Verslag huishoudelijke elektrische installatie op laagspanning en zeer lage spanning

Referentie: 011-20260429-03	Datum controle: 29/04/2026
Keurder: 011

Eigenaar:	Onbekend	EAN-code:	541448820060441476
Adres installatie:	Coxiestraat 3 bus 101, 2800 - Mechelen	Nummer teller(s):	1SAG3100485060
		Distributienetbeheerder installatie:	Fluvius
Datum uitvoering installatie:	☒ Vóór 01/10/1981 ☒ Tussen 01/10/1981 en 01/06/2020 ☐ Vanaf 01/06/2020		
Type:	☒ Wooneenheid ☐ Niet-huishoudelijk ☐ PV ☐ Batterij ☐ Laadpaal

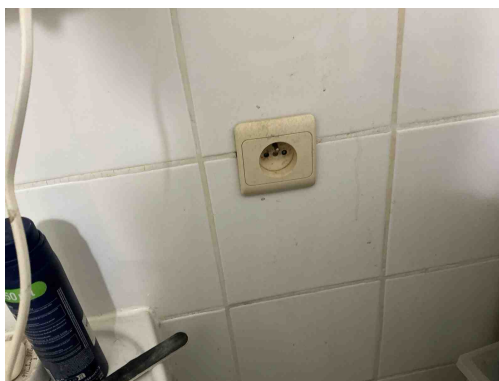
B17 - De voedingsspanning is niet op elk bord vermeld (Boek 1: 3.1.3.3).
Opmerking: Oa bord 1 en 2

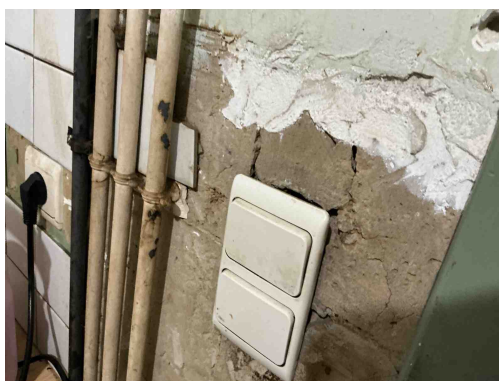
A16 - Er is geen continuïteit van de beschermingsgeleider van de contactdoos (Boek 1: 5.4.3.4).
Opmerking: Oa badkamer

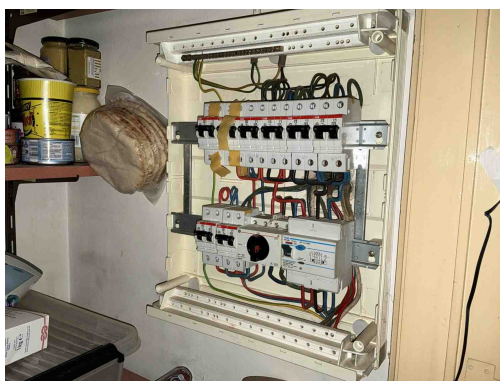
B06 - Het elektrisch verdeelbord heeft niet de minimale beschermingsgraad IPXX-B in een gewone ruimte (Boek 1: 4.2.2.3).
Opmerking: Oa bord 1
